Mission régionale d'autorité environnementale

Avis délibéré de la mission régionale d'autorité environnementale de Bretagne sur le projet d'extension de l'usine BCF Life Sciences à Pleucadeuc (56)

n° MRAe : 2022-010170

Projection de l'évolution du site (extrait du dossier)

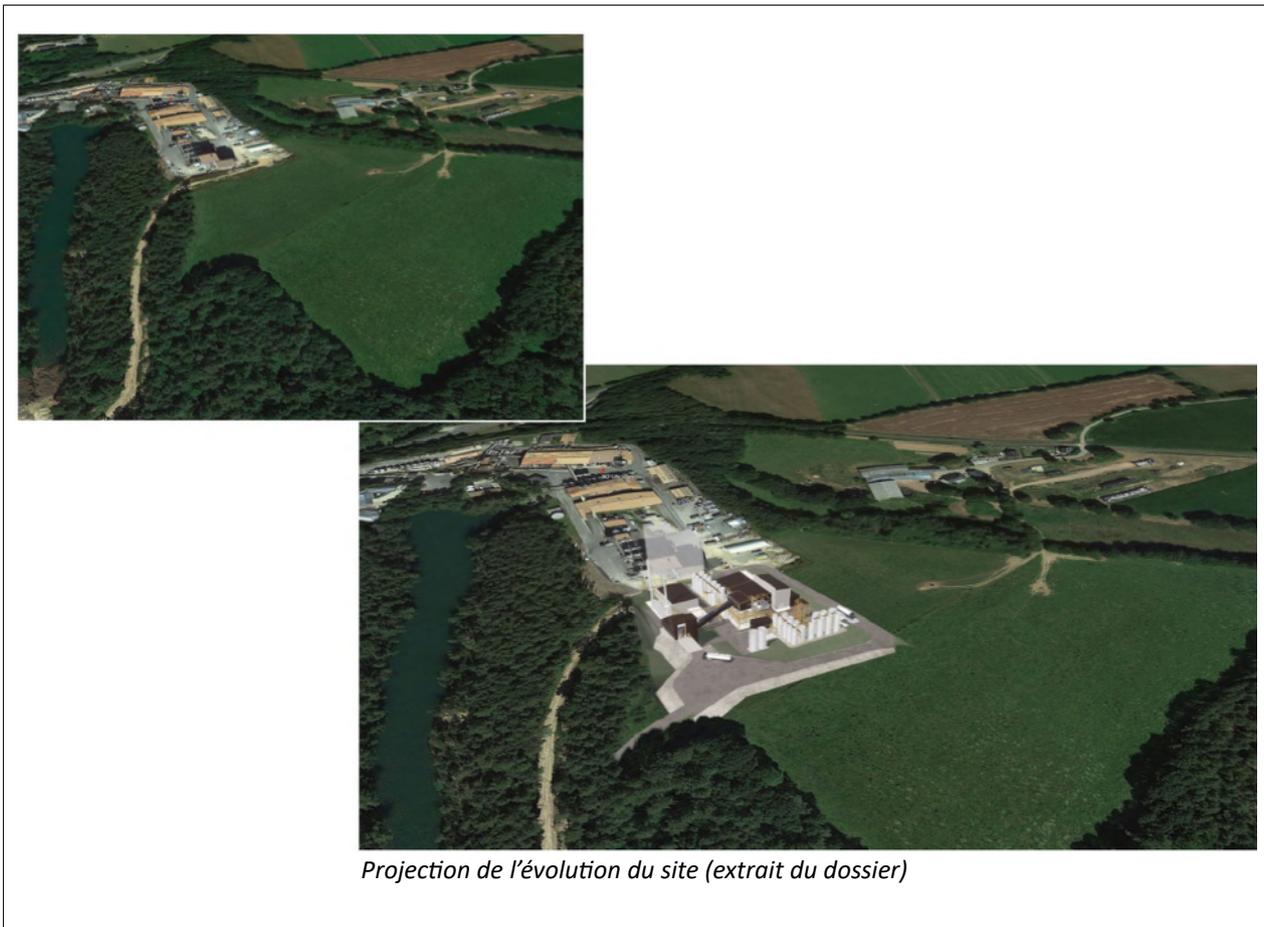
Concernant les travaux de renforcement de voirie, dont les enjeux sont pourtant identifiés dans le plan local d'urbanisme de Pleucadeuc, quasiment aucune information n'est disponible dans le dossier, notamment leur localisation. Les impacts de cette nouvelle voirie, qu'il s'agisse des travaux ou de son exploitation, ne sont pas étudiés (dérangement de la faune, eaux pluviales...). Le dossier évoque également un projet d'extension du parking existant, mais elle semble déjà réalisée.

Dès lors, il n'est assez pas possible de définir de manière suffisamment précise les contours des situations actuelle et en projet. Ainsi on ne peut identifier les incidences actuelles des différentes installations, ce qui ne permet pas l'évaluation correcte des incidences du projet. La sensibilité du site mériterait également d'être beaucoup mieux caractérisée dans le dossier au regard de son positionnement au sein de la trame écologique (réservoir de biodiversité et corridor) et de la faune effectivement abritée et actuellement très mal identifiée dans le dossier.
